## Gemeinde Apen 24. Änderung des Flächennutzungsplanes – Gemeindegebiet, Windenergie -

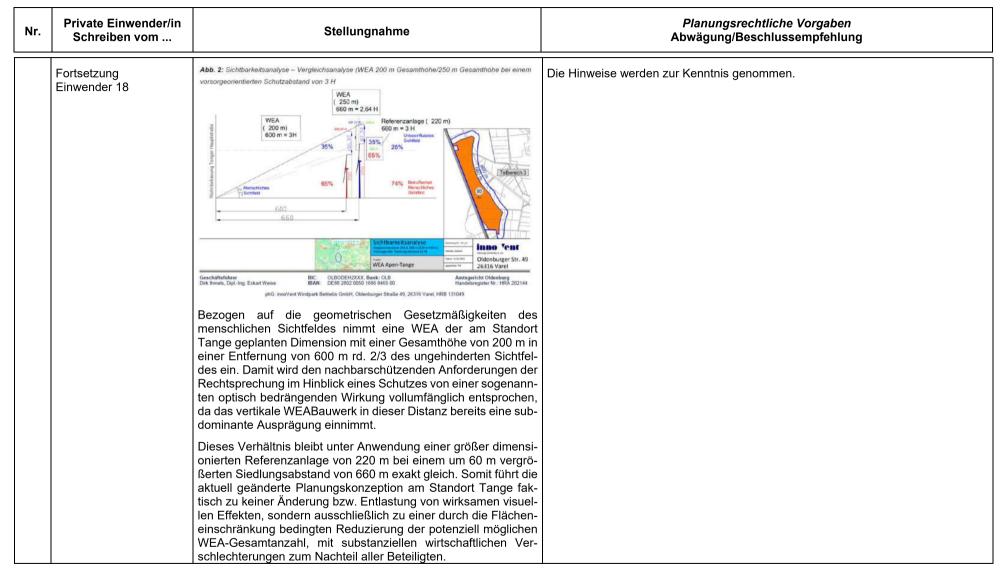
Dieser Sachverhalt resultiert aus den erforderlichen WEA-Stand- ortverschiebungen in die Kernfläche, so dass einerseits die bis- herige Systematik des "radarverträglichen" Aufstellungsmusters verlassen werden muss und andererseits im Hinblick der pla- nungsrechtlichen Restriktionen durch die westlich verlaufende Gemeindegebiets-/Landkreisgrenze keine potenziell räumlich entlastende "Rotor-out" Planung vorgenommen werden kann. Die mit der vorliegenden Planungssystematik verbundene Mög- lichkeit einer "Rotorout" Planung ist lediglich für das hier maß- gebliche Bauleitplanverfahren innerhalb des Gemeindegebietes von Apen anzuwenden.

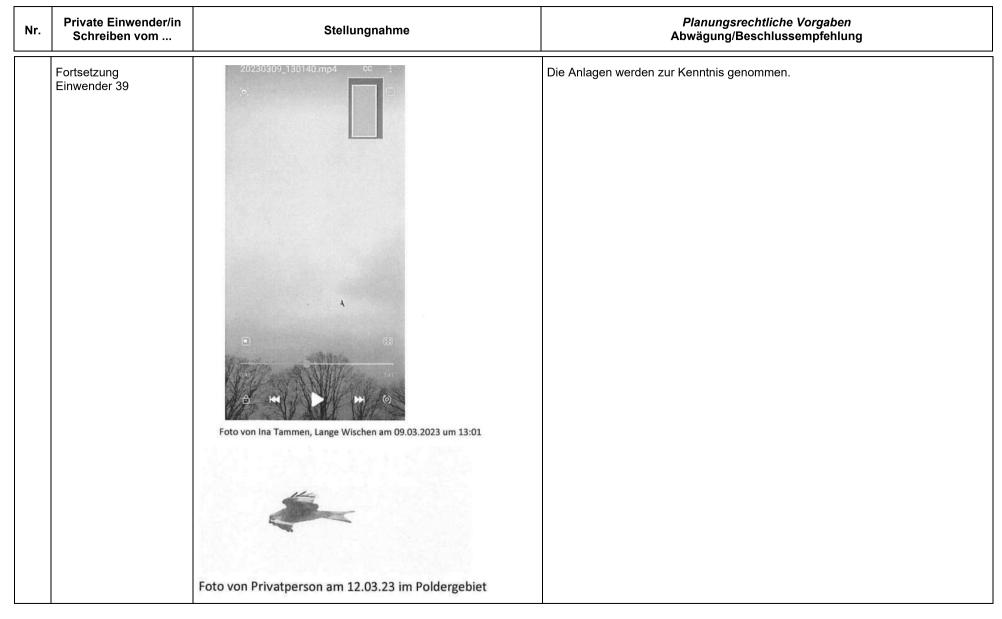
Nr.	Private Einwender/in Schreiben vom	Stellungnahme	Planungsrechtliche Vorgaben Abwägung/Beschlussempfehlung
Nr.		Tabelle 7: Zuwachs der Kollisionsopfer in der zentralen Fundkartei zwischen März 2018 und November 2020 Daten zu Vogelverfunkten aus der zentralen fundkartei der staaklichen Vogelschutzwerte Vo	Die Hinweise werden zur Kenntnis genommen.  Die Hinweise werden zur Kenntnis genommen.  Die Hinweise werden zur Kenntnis genommen.  Die Hinweise werden zur Kenntnis genommen.
		wohner und Jäger aus Apen können berichten, dass im Ja 2021 und 2022 immer wieder mehrere rote Milane im Lar schaftsschutzgebiet gesehen und gehört wurde.

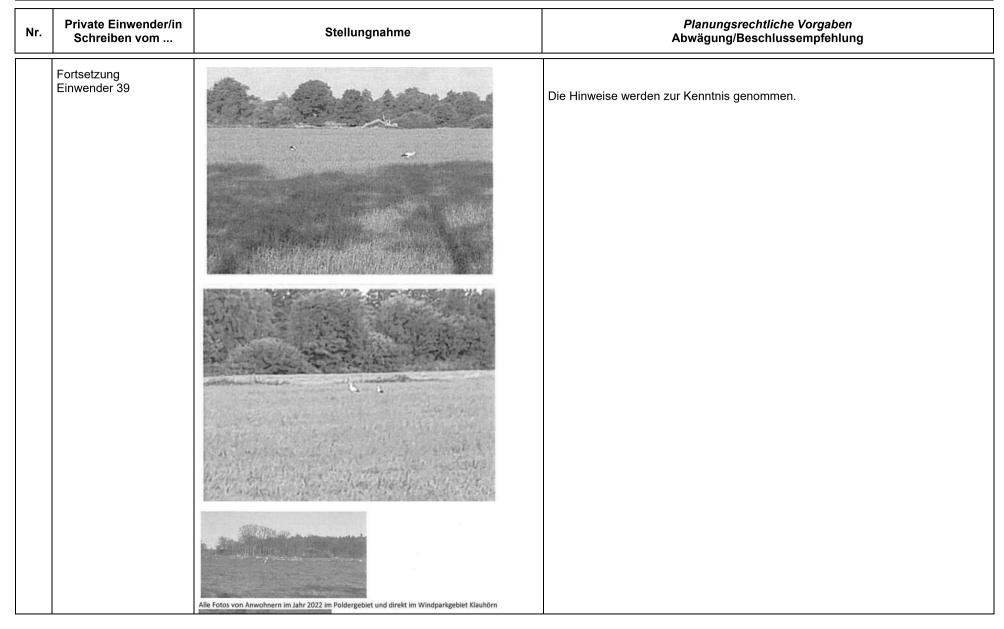
Nr.	Private Einwender/in Schreiben vom	Stellungnahme	Planungsrechtliche Vorgaben Abwägung/Beschlussempfehlung
	Fortsetzung Einwender 39	Anbei einige Screenshots von den privaten Videoaufnahmen im Landschaftsschutzgebiet.  Foto von Ina Tammen, Lange Wischen am 28.02.2023 um 15:00	Die Anlagen werden zur Kenntnis genommen.
